Réponse à l'avis du Service du Patrimoine Naturel de la DREAL

Centrale
Photovoltaïque de
Persac

Référence SPN
DREAL/2021D/520

Mars 2022

Figure 1 : Plan de masse de la centrale photovoltaïque de Persac

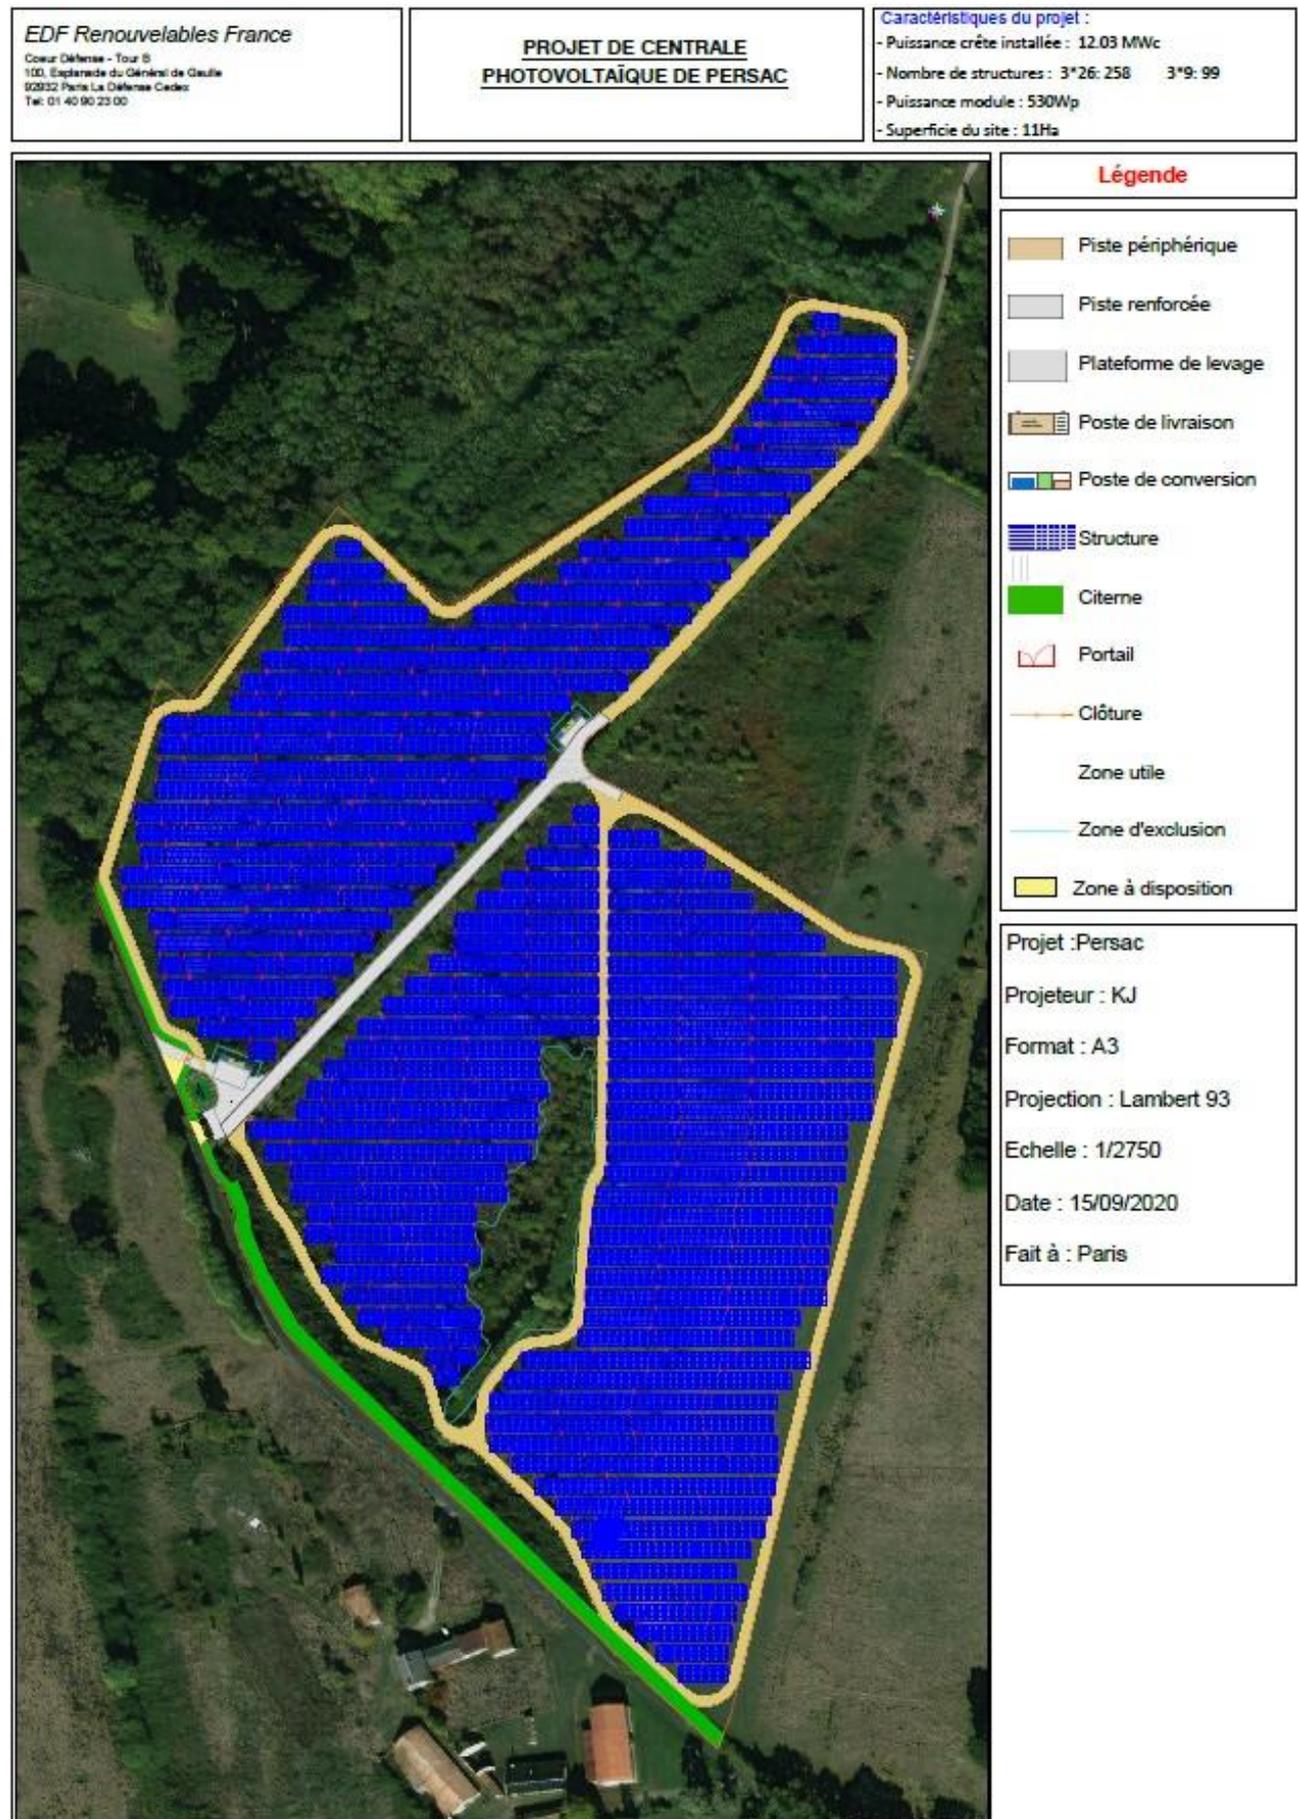
Comme indiqué, suite aux avis émis par le SPN de la DREAL, la MRAe et la CDPENAF, le porteur de projet a modifié l'implantation du projet afin d'éviter totalement la zone humide n°4. La variante finale est donc la quatrième variante, présentée ci-après.

Amphibiens

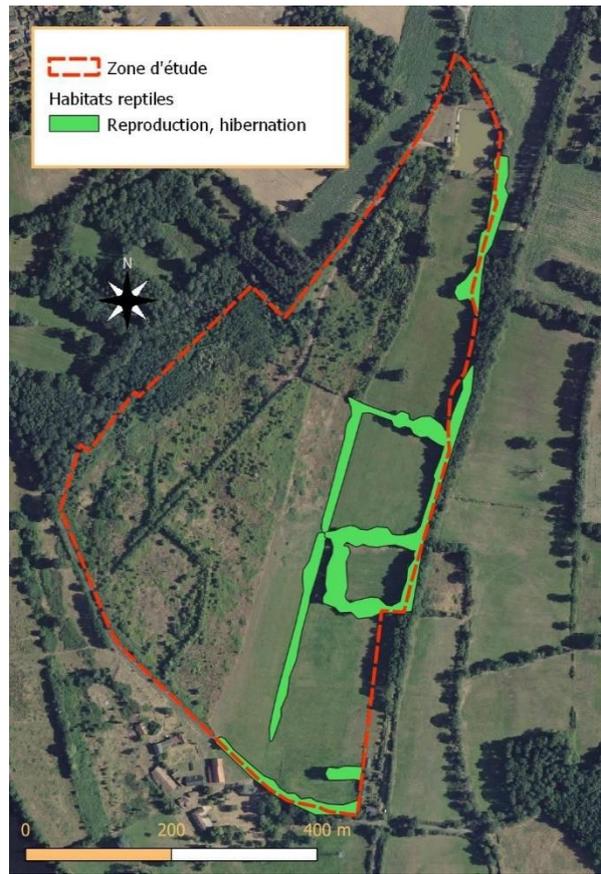
Concernant l'analyse de l'état initial, une carte des habitats d'espèces, identifiant les fonctionnalités des milieux et du site par groupe d'espèce (notamment pour les oiseaux et les amphibiens), doit être produite et intégrée au dossier, afin d'évaluer, qualitativement et quantitativement, l'impact du projet sur les secteurs considérés indispensables pour le bon accomplissement du cycle biologique de l'espèce. »

Une cartographie des habitats d'espèces a été établie pour les principaux groupes fonctionnels, en s'appuyant sur la carte des habitats établie sur le site et en créant, au besoin, des zones tampons supplémentaires pour prendre en compte les interfaces entre habitats ou encore certains micro-habitats de bordure à caractère linéaire (lisière par exemple). Dans le détail, les groupes fonctionnels suivants ont été distingués :

- Amphibiens : habitats de reproduction et zone de dispersion / hibernation.
- Reptiles : habitats de reproduction et tampons périphériques prenant en compte les micro-habitats favorables (lisières, plages de thermorégulation).
- Chiroptères : habitats de chasse et de dispersion, et habitat de reproduction potentiel (pas de reproduction avérée sur le site).
- Mammifères terrestres : zones de reproduction et d'alimentation principales.
- Avifaune : 4 groupes fonctionnels ont été distingués pour les oiseaux, en fonction des habitats de reproduction principalement utilisés (oiseaux forestiers, oiseaux des milieux semi-ouverts, oiseaux des milieux ouverts, avifaune paludicole).
- Entomofaune : 2 groupes fonctionnels ont été distingués, correspondant aux principaux enjeux identifiés sur le site (entomofaune saproxylique et entomofaune palustre).
